ODPOWIEDZI NA PYTANIA ORAZ ZMIANY TREŚCI SIWZ

dot. postępowania na: ***sukcesywne dostawy specjalistycznego sprzętu jednorazowego do zabiegów urologicznych sprawa nr 64/18***

Pytanie nr 24 dot. zadania nr 9

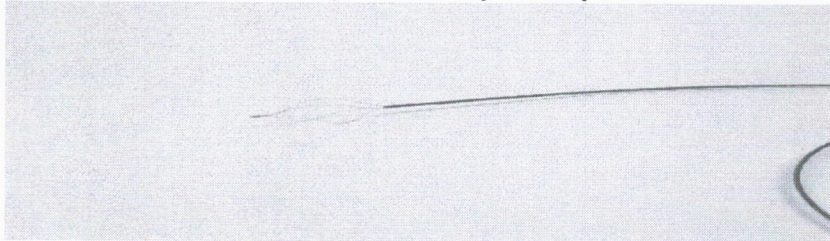
Uprzejmie prosimy Zamawiającego o dopuszczenie zestawów do nefrostomii w rozmiarach 9F, 10F, 11F, 12F składających się z następujących elementów:

- kateter typu Pigtail z łącznikiem do worka na mocz
- prowadnik stalowy super sztywny "J" .038" x 80 cm
- igła wprowadzająca dwuczęściowa 18G x 20 cm
- rozszerzacz (dilatator)

- rozszerzacz (dilatator) z rozrywaną koszulką
- kołnierz mocujący z opaską
- strzykawka - 10 ml LL
- skalpel

Odpowiedź: NIE.
